設變通知單

單號：LD113052

| 品號：00*-L2*44* | | | | | 品名：內側套盤(1/4/7型) | | | | |
| 設變說明： 因應Hamoton客戶抱怨，制動穴孔位置，易造成把手不易拆卸，故配合修改套盤沖制動穴孔尺寸。 | | | | | | | | | |

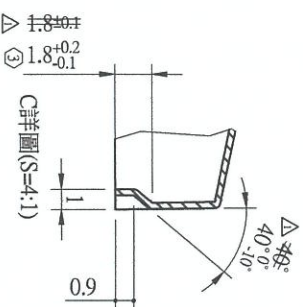
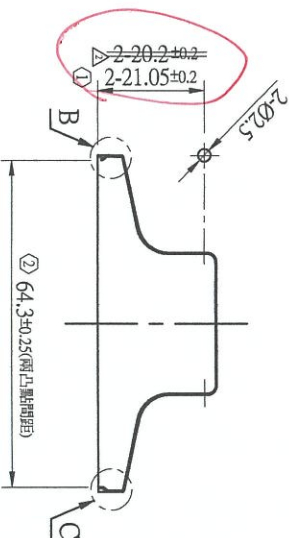
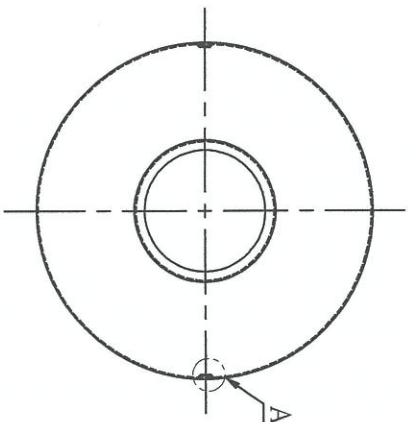
| 隱藏式機構內側套盤1/4/7型 沖制動穴孔尺寸2-20.2 +/-0.2 | | | | | 隱藏式機構內側套盤1/4/7型 沖制動穴孔尺寸2-21.05 +/-0.2 | | | | |

| 變更內容 | | | | 品名 | | | |
|------|-------------------------------|------------|-----|-----|------------|--------------|------|
| △ | 依R13952通知單2-20.25±0.21.05±0.2 | 2024/08/02 | 陳吉明 | 林昱丞 | 2021/09/01 | 006-L21644XJ | 02 |

B詳圖(S=4:1)

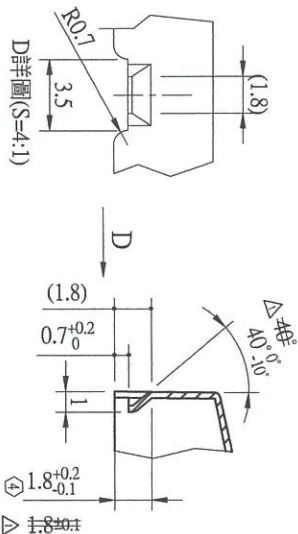
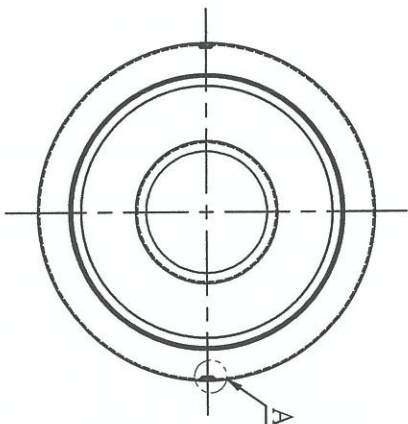
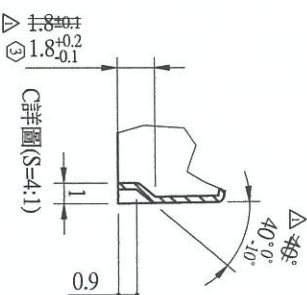
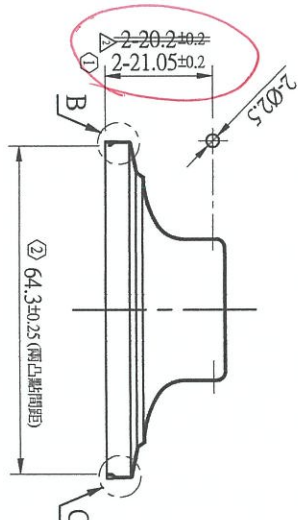
| 變更內容 | 變更日期 | 承辦 | 繪圖 | 校對 | 核准 | 品號 | 版次 | 客戶圖號 | 客戶版次 |
|--------------------------------------|------------|-----|-----|-----|-----|--------------|----|------|------|
| 依D113052通孔直徑由2-Ø2.30改2-Ø2.41 05/30/2 | 2024/08/02 | 陳吉明 | 林昱丞 | 黃福志 | 吳文發 | 006-L27644XJ | 02 | | |
| 依B2230165修改尺寸 1.8mm 改1.5mm +0/-0.05 | 2022/05/31 | 林昱丞 | 林昱丞 | 黃福志 | 吳文發 | | | | |
